## **INFORME FINAL DE EVALUACIÓN N° 415-2021-MINEM-DGAAH/DEAH**

**Asunto** : Informe Final de Evaluación del "*Plan de Rehabilitación del Sitio Impactado S0110 (Sitio 5)*", presentado por PROFONAMPE.

**Fecha** : San Borja, 16 de Julio del 2021

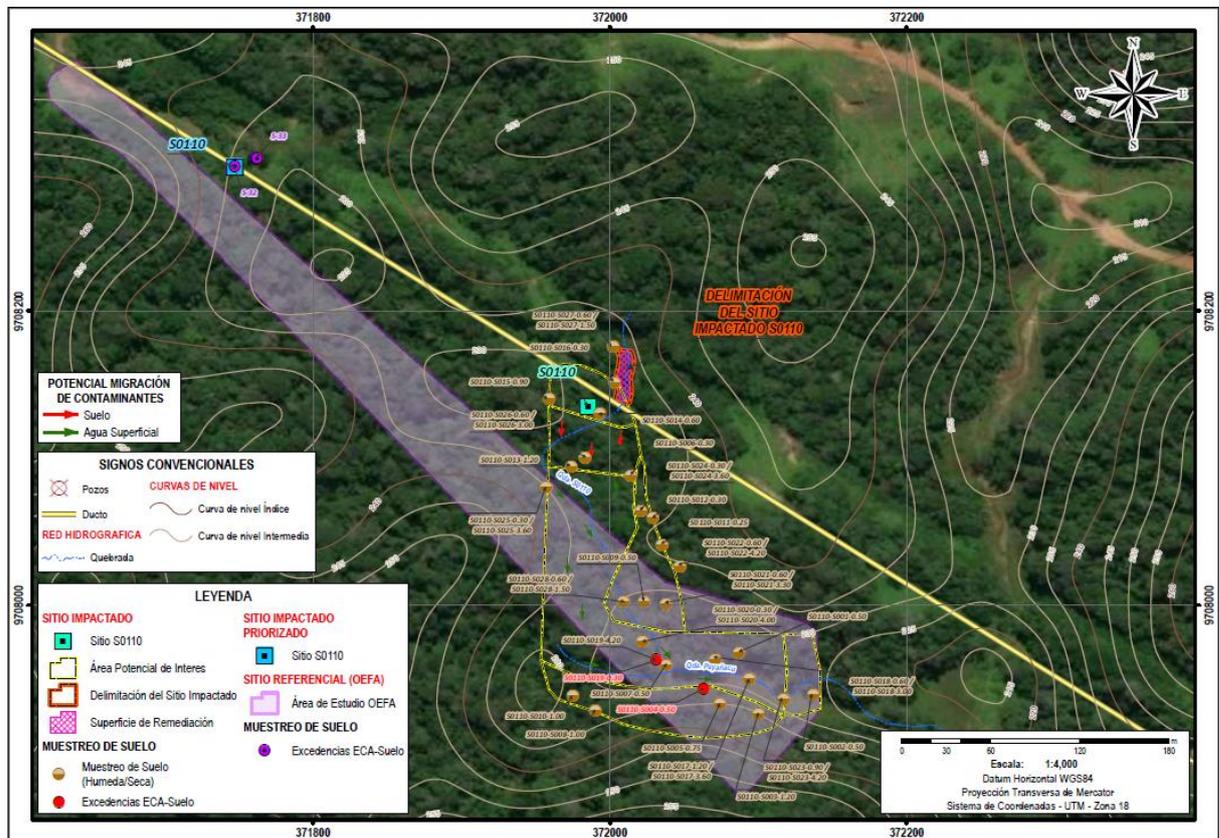
Asimismo, se indicó que, respecto a los puntos de muestreo de suelos desarrollados en la época seca – “S0110-S028” y “S0110-S027”, estos fueron complementarios para verificar la influencia del suelo con el piezómetro y definir la poligonal final del área impactada.

En ese sentido, en relación a los puntos de muestreo indicados en la Observación, se concluye que:

- (a) El punto de muestreo “S0110-S027” se ubica fuera del API, con el fin de verificar una posible movilización de los contaminantes evaluados en la primera etapa de campo y con ello confirmar la delimitación del sitio impactado, lo cual fue corroborado con los resultados obtenidos, en los cuales no se detectó excedencias.

- (b) El punto de muestreo “S0110-S022” se realizó en la época húmeda y se ubicó fuera del API, con la finalidad de verificar una posible movilización de los contaminantes fuera del API y con ello confirmar la delimitación del sitio impactado, lo cual fue corroborado con los resultados obtenidos, en los cuales no se detectó excedencias.

**Gráfico N° 6**  
**Mapa de superposición IISC HUAY201 con el sector de Sitios Priorizados S0110 y muestreos históricos de OEFA**

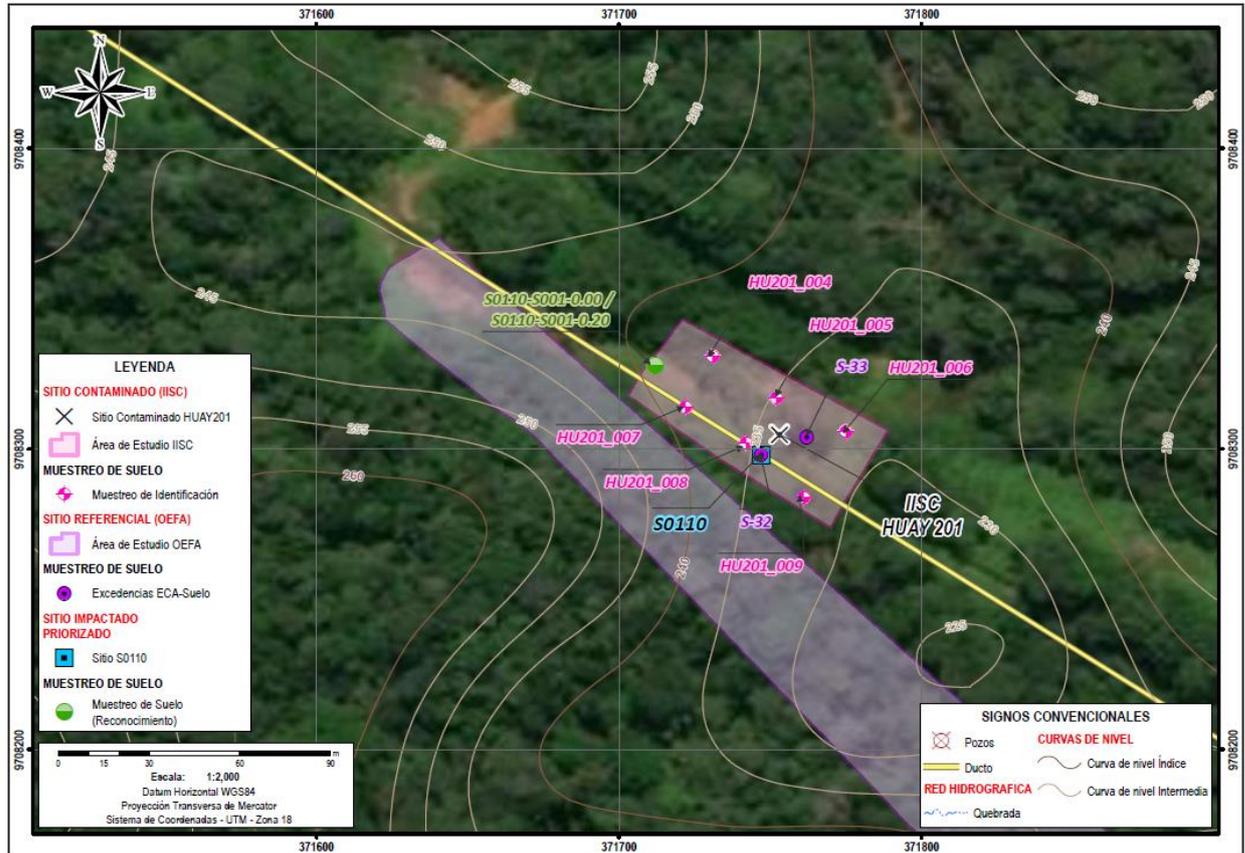
De la evaluación del citado informe, se identificó la existencia de un sitio denominado "*HUAY201*", cuya Área de Potencial Interés se superpone a los puntos mencionados – punto de referencia de la Lista de Sitios Priorizados (Sitio Priorizado S0110) y puntos de muestreo histórico de OEFA (S-32 y S-33)-; tal como se aprecia en el siguiente mapa:
